Białystok, dnia 11.02.2022 r.

A. Białostockie Centrum Onkologii (zwane dalej zamawiającym) w oparciu o art. 286 ustawy Prawo zamówień publicznych zwanej dalej Pzp) udostępnia dokonane zmiany treści SWZ:

1. W postępowaniu o udzielenie zamówienia publicznego na roboty budowlane związane z modernizacją i przebudową budynku nr 5 w Białostockim Centrum Onkologii, oferuję realizację zamówienia, w cenie:

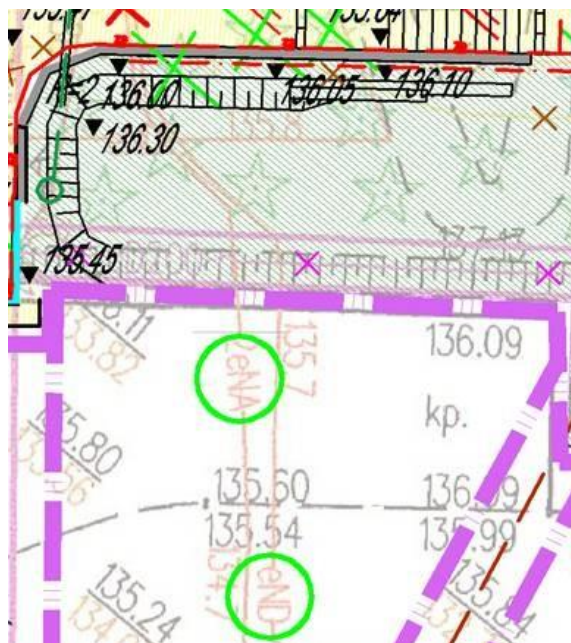
2. Wg odpowiedzi Inwestora z dnia 27.01.2022r na pytanie nr 5 Inwestor odpowiedział, że na rysunku BCO_PW_Rys.EZ2_SchematIdeowy nie ma kabli nn. Proszę jeszcze raz obejrzeć rysunek i podać jakie kable należy ułożyć po nowej trasie. W załączeniu wycinek z przytoczonego rysunku

W opracowaniu branży elektrycznej, rysunek EZ2 funkcjonuje jako schemat ideowy, który zdecydowanie winien być analizowany wraz z projektem zagospodarowania terenu (rys. EZ1). Poniżej wycinek z rys. EZ1, na którym wyraźnie są opisane na wtórniku kolidujące kable jako kable nN (oznaczone zielonymi kółkami).

W związku z powyższym zamawiający podtrzymuje wyjaśnienie na zapytanie nr 57 udostępnione na stronie internetowej prowadzonego postępowania w dniu 27.01.2022 r.
